## Keuringsverslag van een elektrische laagspanning- en zeer lage spanningsinstallatie

### NIET CONFORM

**Datum keuring:** 25/06/2026  
**ID-label:** Wijkmolenweg 15 EK

Straatnaam Wijkmolenweg  
Huisnummer 15  
Busnummer  
Postcode 3700  
Gemeente Tongeren-Borgloon  
Land België

Afbeelding schakel- en verdeelbord:

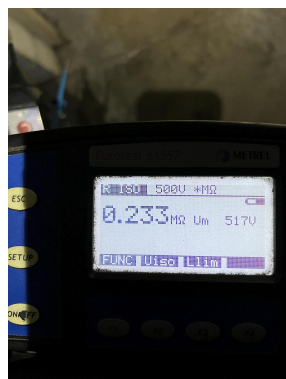
Bepaalde 1 polige automaten zaten te vast om ze zonder kans op schade eruit te halen daarom geen draadsecties en interne verbindingen bekend

15.10 De genaakbare, naakte onder spanning staande delen zijn onvoldoende afgeschermd. (Boek 1 Afdeling 5.1.4. en 4.2.2.3.)

Bakeliet verdeelbord vervangen, onvoldoende bescherming,

15.11 Niet gebruikte invoeringen van het verdeelbord zijn niet correct of onvoldoende afgedicht. (Boek 1 Afdeling 5.1.4. en 4.2.2.3.)

I6.01 De differentieelschakelaar aan het begin van de huishoudelijke installatie is niet verzegelbaar. (Boek 1 Onderafdeling 4.2.4.3.)

I7.01 De smeltzekeringhouders of houders van kleine vermogensschakelaars met pennen met een sectie kleiner dan 10mm<sup>2</sup> zijn niet voorzien van kalibreerelementen. (Boek 1 Onderafdeling 5.3.5.5.A.)

I7.07 De aanduiding van de nominale stroomsterkte van smeltzekeringen en/of vermogensschakelaars is niet zichtbaar of is uitgewist. (Boek 1 Onderafdeling 1.4.2.1.)
